CCR-VIA -- COMITATO DI COORDINAMENTO REGIONALE PER LA VALUTAZIONE D'IMPATTO AMBIENTALE

Giudizio n° 4024 Del 21/09/2023
Prot. n° 23/0270490 Del 23/06/2023

Oggetto: Cava situata nel Comune di Cocullo (AQ) località Aia Catino

Tipo procedimento: Verifica di Assoggettabilità a VIA ai sensi dell'art. 19 del D.Lgs. 152/06 e ss.mm.ii.

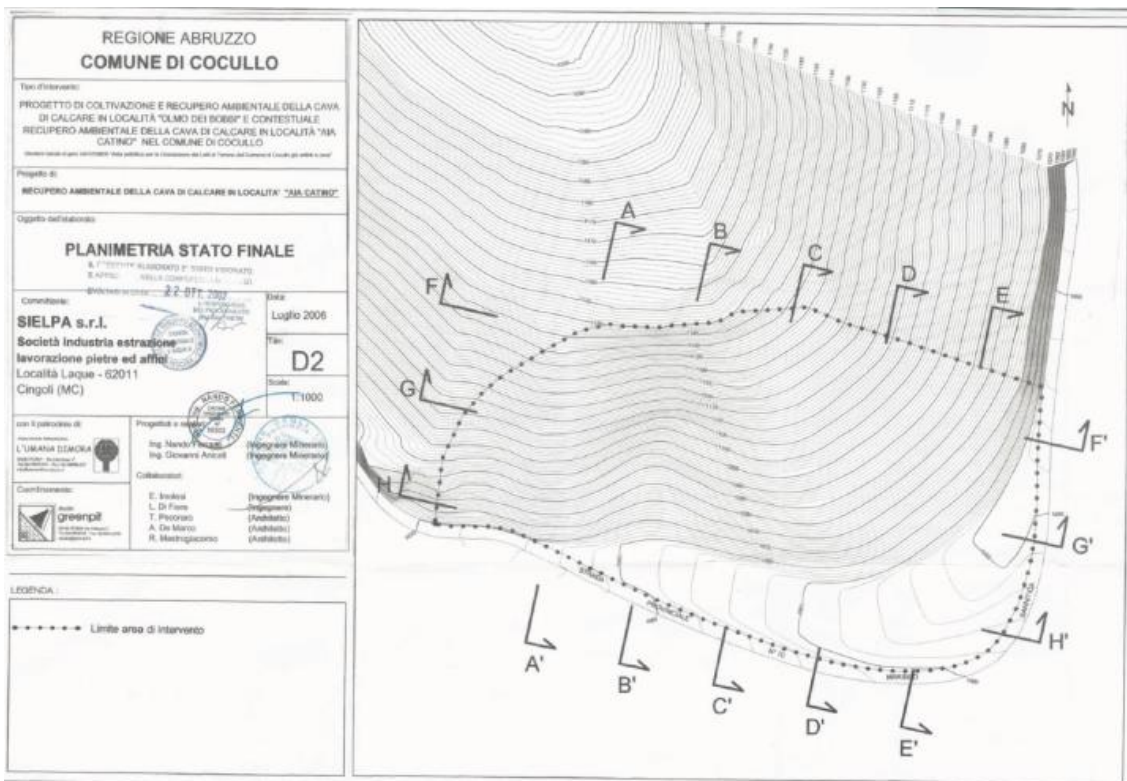
Il tecnico relaziona sul fatto che l'area individuata come "Zona Critica", di estensione di 2000 mq, presenta una differenza di scavo rispetto al progetto approvato all'incirca di 20.000 mc (riempimento), quindi con quota approfondita fino a -10 mt dal p.c., rispetto ai circa -4mt previsti da elaborati progettuali.

Con la presente istanza di VA, la F.lli D'Addario intende sanare la difformità progettuale riscontrata nel corso dello svolgimento della fase 2 (intermedia) a seguito dell'aumento della quota di scavo da -4 mt a -10 mt, in corrispondenza della "Zona Critica", valutandone i potenziali impatti ambientali.

Di seguito si riportano, per un confronto, gli stralci delle planimetrie relative al progetto autorizzato ed al rilievo effettuato nel 2022 dal proponente.

La Ditta intende procedere a riempire la “Zona Critica” con materiale composto dal terreno agrario e detriti di scavo fino al profilo finale di progetto comunque ottenibile. Inoltre, viste le pendenze, si potrà valutare la possibilità di installare, solamente per l’area interessata, un sistema di rete in acciaio ad alta resistenza abbinata ad un anti-erosivo a contatto con la parete rocciosa che fungerà da supporto al terreno e all’idro-semina in modo da rispettare comunque la “Ricostruzione finale a profilo continuo” con le quote indicate nel progetto di ripristino, e da svolgere nel contempo anche un’importante funzione di stabilità del versante.
